**SOLICITATION AMENDMENT
MODIFICATION DE L'INVITATION**

Title - Sujet CCTV System Upgrade - Beaver Creek CCTV System Upgrade - Beaver Creek Institution	
Solicitation No. - N° de l'invitation 21120-219816/A	Amendment No. - N° modif. 004
Client Reference No. - N° de référence du client 21120-21-3709816	Date 2021-10-28
GETS Reference No. - N° de référence de SEAG PW-\$\$HN-336-80355	
File No. - N° de dossier hn336.21120-219816	CCC No./N° CCC - FMS No./N° VME
Solicitation Closes - L'invitation prend fin at - à 02:00 PM Eastern Standard Time EST on - le 2021-11-12 Heure Normale de l'Est HNE	
F.O.B. - F.A.B.	
Plant-Usine: <input type="checkbox"/> Destination: <input type="checkbox"/> Other-Autre: <input type="checkbox"/>	
Address Enquiries to: - Adresser toutes questions à: Bisson(hn336), Phillippe	Buyer Id - Id de l'acheteur hn336
Telephone No. - N° de téléphone (613) 295-8641 ()	FAX No. - N° de FAX () -
Destination - of Goods, Services, and Construction: Destination - des biens, services et construction:

**LA MODIFICATION À LA DEMANDE DE SOUMISSIONS 004 EST SOULEVÉE
POUR RÉPONDRE AUX QUESTIONS SUIVANTES :**

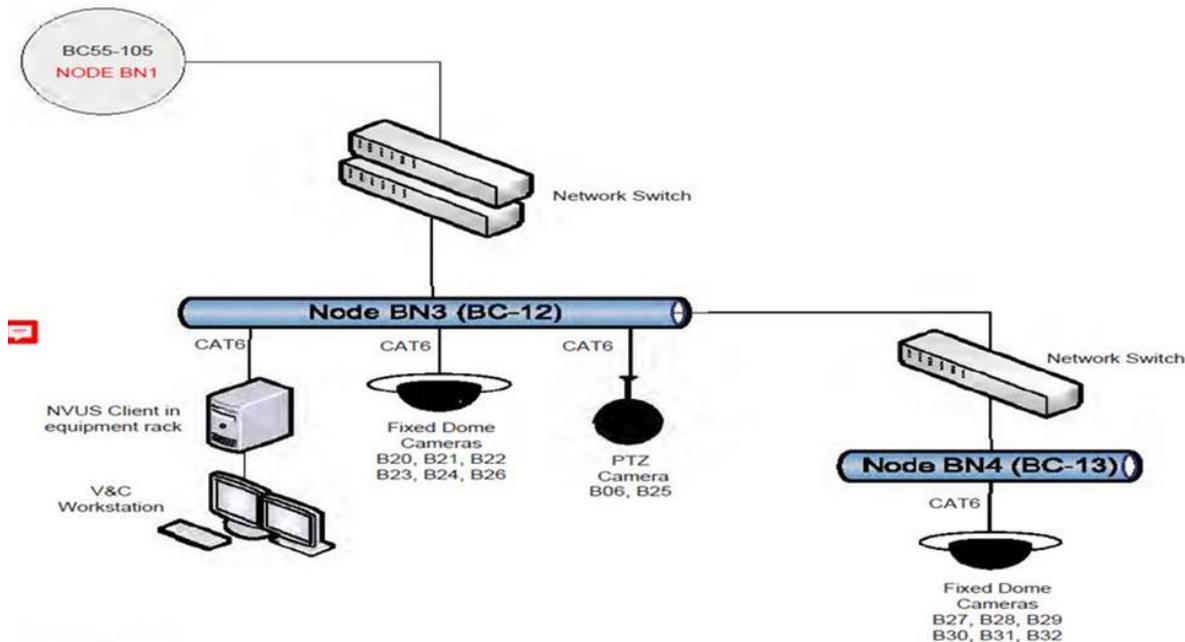
Je viens d'attraper ce conflit d'informations. Le croquis ci-dessous montre que BC13 / BN4 est connecté à BC12 / BN3 mais dans le document, il est dit ceci... ..

179. Le nœud BN4 (BC13-108) Soins de santé / SIS Le nœud BN4 se connectera au nœud BN1 via une nouvelle fibre OM3 à 12 brins. L'entrepreneur fournira et installez un nouveau câble à fibre optique OM3 à 12 brins entre BC13 et BC55, tous les brins seront terminés et montés dans une nouvelle baie de terminaison de fibre.

Veuillez préciser où BC13 / BN5 se connecte, est-ce BC12 ou BC55 s'il vous plaît ?

Le nœud BN4 se connecte au nœud BN3.
